Modification simplifiée n°2

Plan Local d'Urbanisme

Note de présentation

2^{ème} modification simplifiée :

Règlement graphique dédié au secteur à plan masse intégré au PLU dans le cadre de la modification simplifiée

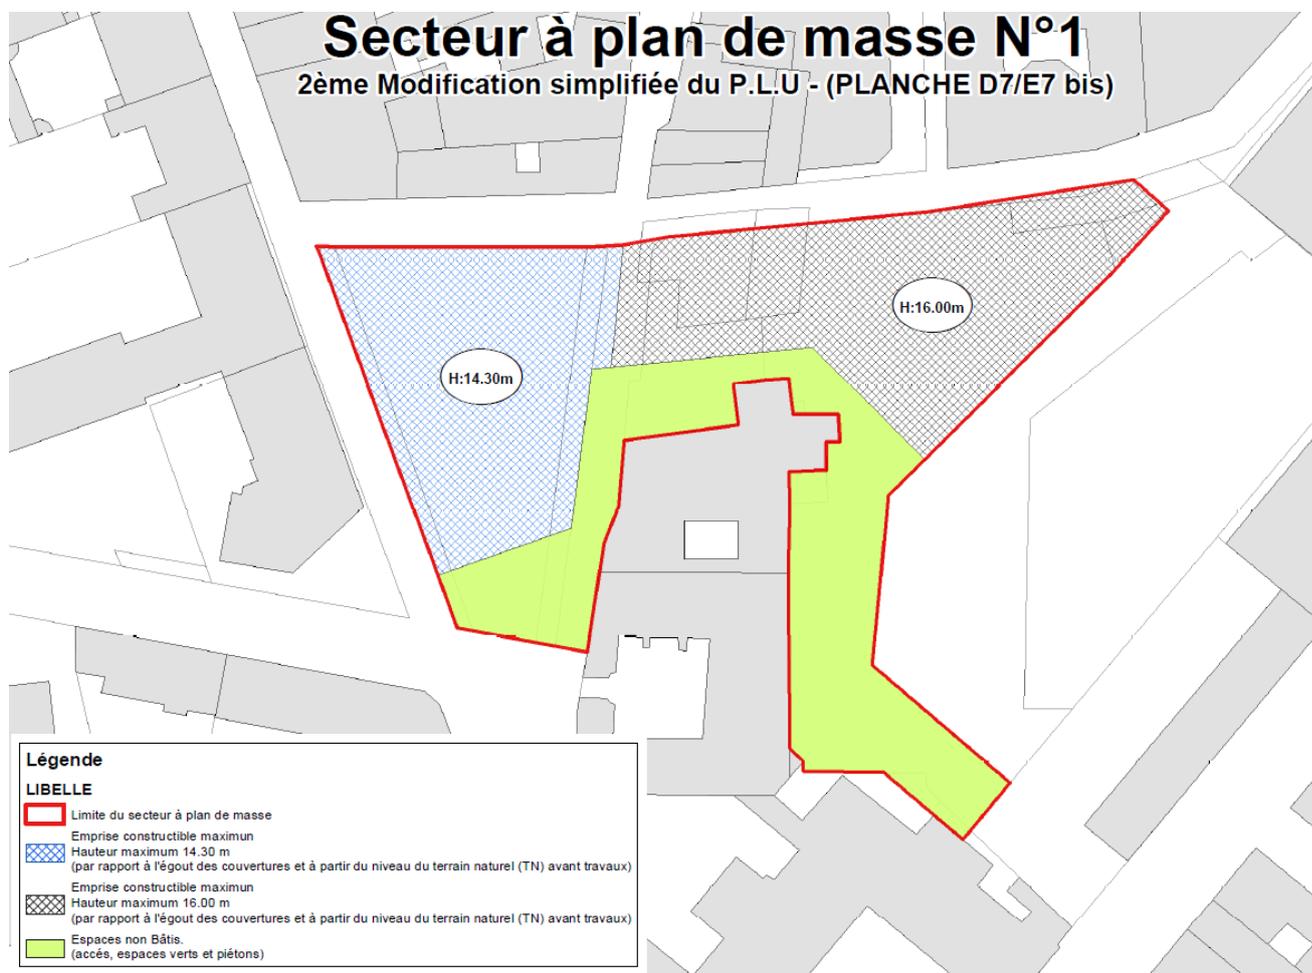
SYNTHESE DE L'EVOLUTION DES REGLES	JUSTIFICATION
<p><u>Hauteurs</u> En matière de hauteur, le maximum autorisé passe de 15 m à 16 m en partie Est de la rue Jean Reboul et de 12 m à 14,30 m pour sa partie Ouest.</p> <p><u>Implantation et emprise au sol</u> En matière d'implantation et d'emprise les règles fixées par le secteur à plan masse sont globalement comparables à celles du PLU en vigueur (du fait de la configuration de l'assiette foncière du projet) mais une emprise maximale des constructions définie graphiquement remplace une emprise maximum de 85% et les règles de prospects. Notons que l'emprise maximum définie par le secteur à plan masse est de l'ordre de 2926 m² (soit 68,2 % du tènement foncier).</p> <p><u>Stationnement</u> Le stationnement n'était pas règlementé sur la partie ouest de la rue Jean Reboul (section nord du secteur III UBb comprise entre la rue Jean Reboul et la rue Pierre Semard). Dans le cadre de la modification simplifiée, le stationnement ne sera pas règlementé sur sa globalité du projet.</p>	<p>L'instauration de hauteurs légèrement plus importantes est due aux contraintes techniques et architecturales d'un tel équipement. Ces hauteurs permettent également d'éviter une emprise trop importante du bâtiment au dépend des espaces extérieurs.</p> <p>L'instauration d'une emprise graphique traduisant de façon stricte l'implantation maximale du bâtiment permet de formaliser dans le PLU la configuration architecturale et urbaine du projet, définie après des études de faisabilité.</p> <p>Cette emprise volontairement alignée sur les rues A. Ducros et Porte de France permet de réserver plus de 30% d'espaces non bâtis en cœur d'ilots permettant respirations, percées visuelles, continuité et qualité de l'espace public.</p> <p>L'instauration d'un volume de construction dans lequel le bâtiment viendra s'insérer et tolérera des jeux de recul ou de déformation des façades permettra une insertion « sur mesure » et optimale du projet dans un environnement bâti très contraint. En d'autres termes, il s'agit de permettre aux façades d'être repoussées en plusieurs points afin de dégager de l'espace et des perspectives visuelles.</p> <p>Le projet ne comportera pas de création de stationnement à destination du public. A l'instar des événements se déroulant dans les arènes, l'offre globale existante dans le secteur répondra aux besoins ponctuels du palais des congrès. De plus, sa position en cœur de ville, à proximité de la gare et sa très bonne accessibilité en transports en commun permettront au public de s'y rendre via des modes de transports alternatifs à la voiture individuelle.</p>

Modification du règlement graphique - planche graphique n°D7

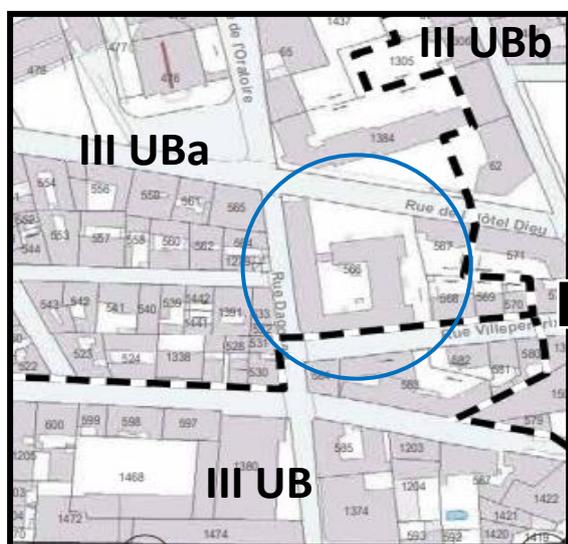
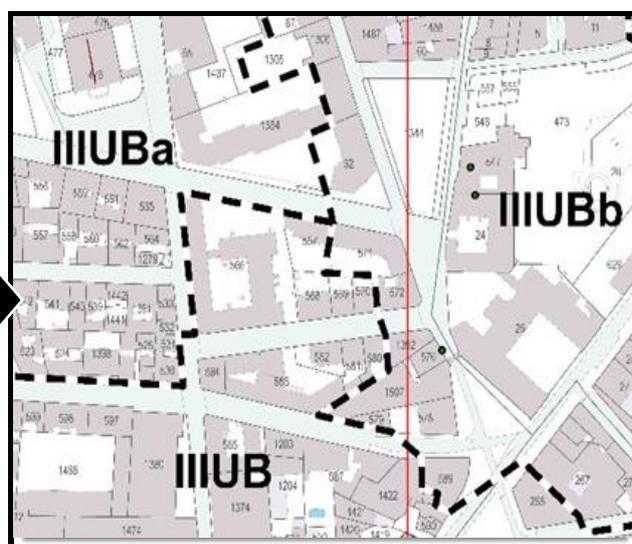
Afin de rendre le zonage plus lisible, les parcelles contiguës (EX 567, EX 568, EX 569 et EX 570) sont également déclassées en zone III UB. Situées entre la pointe est de l'îlot composée d'un immeuble en R+4 et le projet en question, leur mutation, si elle doit avoir lieu, pourra se faire avec une harmonie des hauteurs en R+4 sur l'ensemble de l'îlot.

Notons que l'immeuble situé de l'autre côté de la rue de l'Hôtel Dieu face au futur projet est également en R+4, ce qui renforcera la bonne insertion urbaine du nouvel immeuble en R+4.

Modification du règlement graphique - planche graphique n° C7

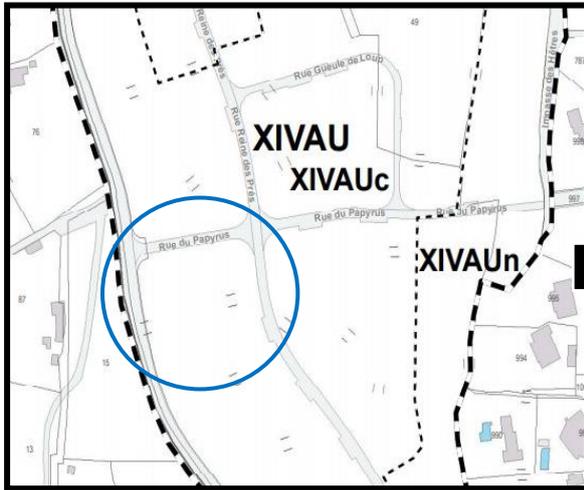
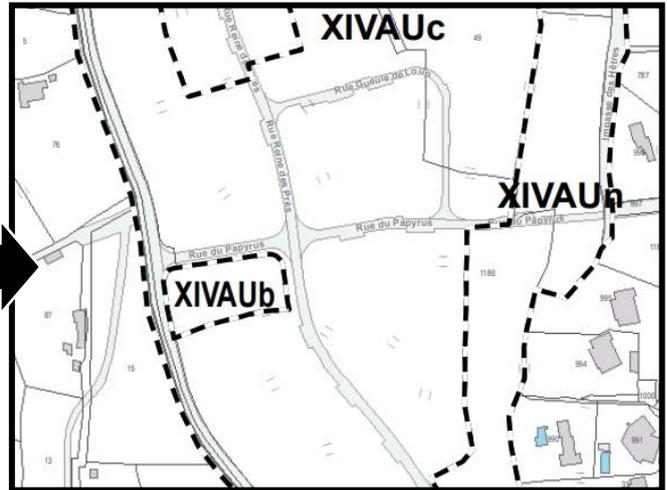
Ce changement de zone (de XIV AUc à XIV AUb) de 3 lots d'une surface totale de 2 357 m² a pour but, au sein d'un secteur voué au logement individuel diffus, de diversifier les formes urbaines en permettant la construction de logements individuels groupés (6 villas jumelées) tout en permettant par la même occasion une petite offre sociale sur le secteur.

Le changement de zonage se traduit par une augmentation de l'emprise au sol maximum de 40 à 70% permettant une plus grande densité et des règles d'implantation adaptées.

Modification du règlement graphique - planche graphique n° C7

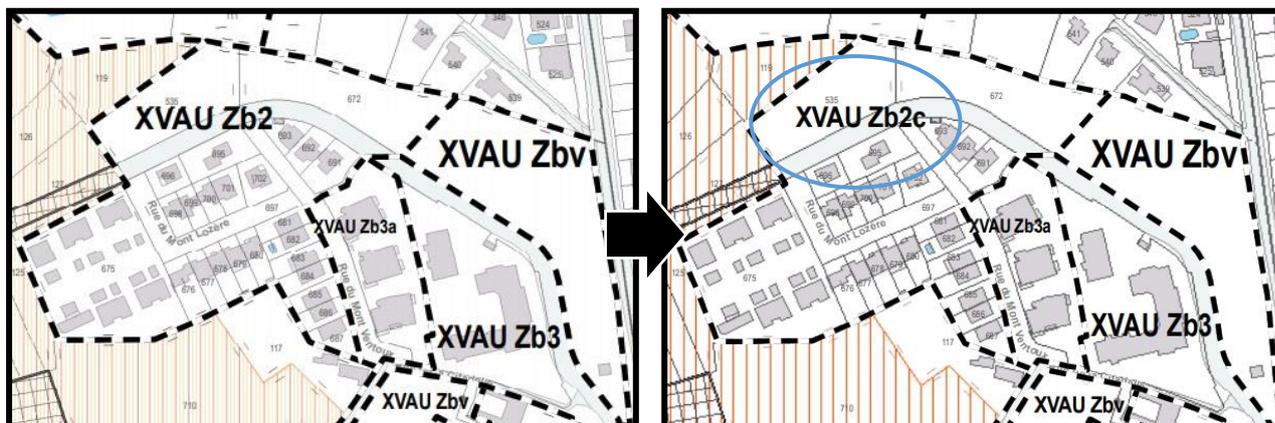
Lors de la révision générale du PLU approuvée le 07/07/2018, une erreur a été faite en écrivant XV AU Zb2 pour la dénomination du sous-secteur XV AU Zb2c.

En effet le secteur XV AU Zb2 étant composé de deux sous-secteurs qui couvrent l'intégralité de sa surface, il ne doit pas y avoir de périmètre dénommé XV AU Zb2 sur le plan.

Il s'agit de corriger cette erreur matérielle en complétant le règlement graphique pour remplacer l'inscription XVAU Zb2 par XVAU Zb2c.

Réduction de l'ER117C Chemin du Grand Bois (plancheC8)

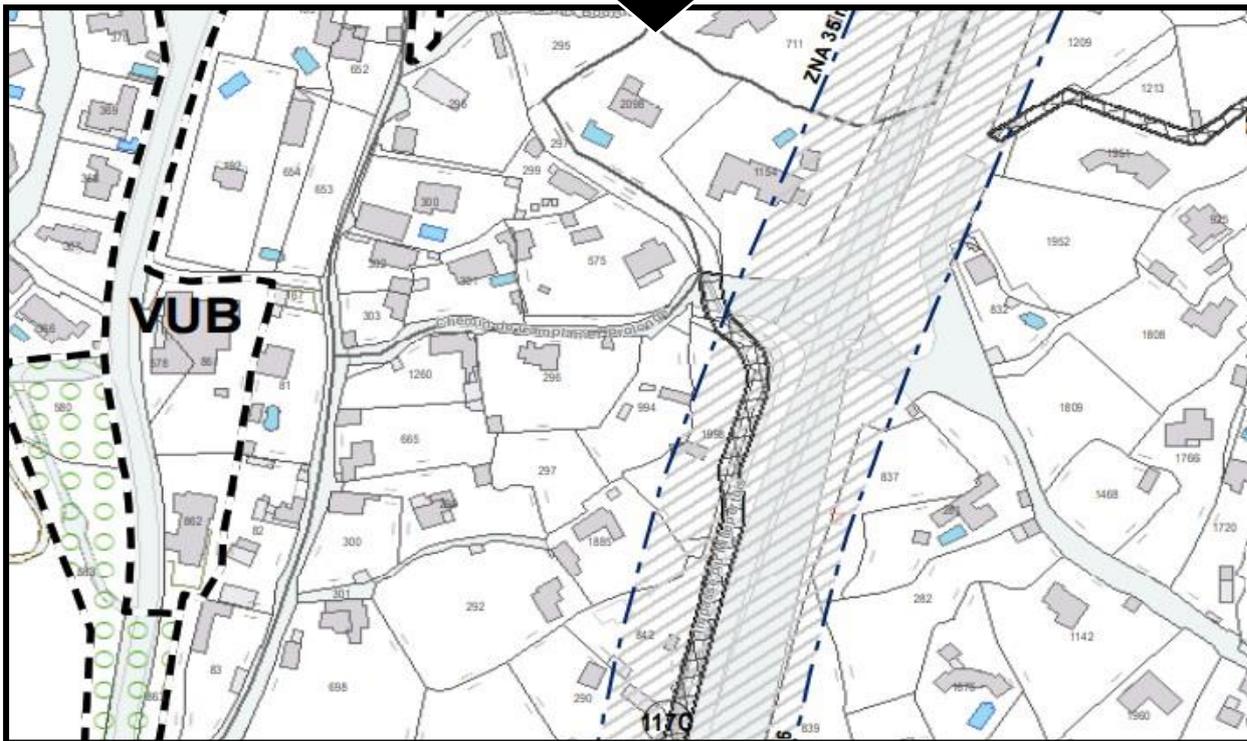
ER n°	Natures de la modification	Justifications
117 C	réduction parcelles supprimées de l'ER : CA2099, CA2209 et BW0297	La partie supprimée correspond à une acquisition réalisée par Nîmes Métropole
166C	suppression	Projet de voirie abandonné suite à la mise en sens unique de la rue Charles Gide
148C	réduction parcelles supprimées de l'ER : HD 159 et HD 175	Suppression d'une partie de l'ER inutile à l'aménagement du bd S. Allende
22C	suppression	Élargissement de voirie abandonné rue de la Faïence
53C	suppression	Travaux d'élargissement de la rue de Calvas réalisés
131C	suppression	Projet de voirie abandonné suite à la mise en sens unique de la rue Edmond Rostand
43C	réduction parcelle supprimée de l'ER : HP 442	L'ajustement du futur bassin de compensation des Courbiers a permis de lever l'ER sur une parcelle construite.
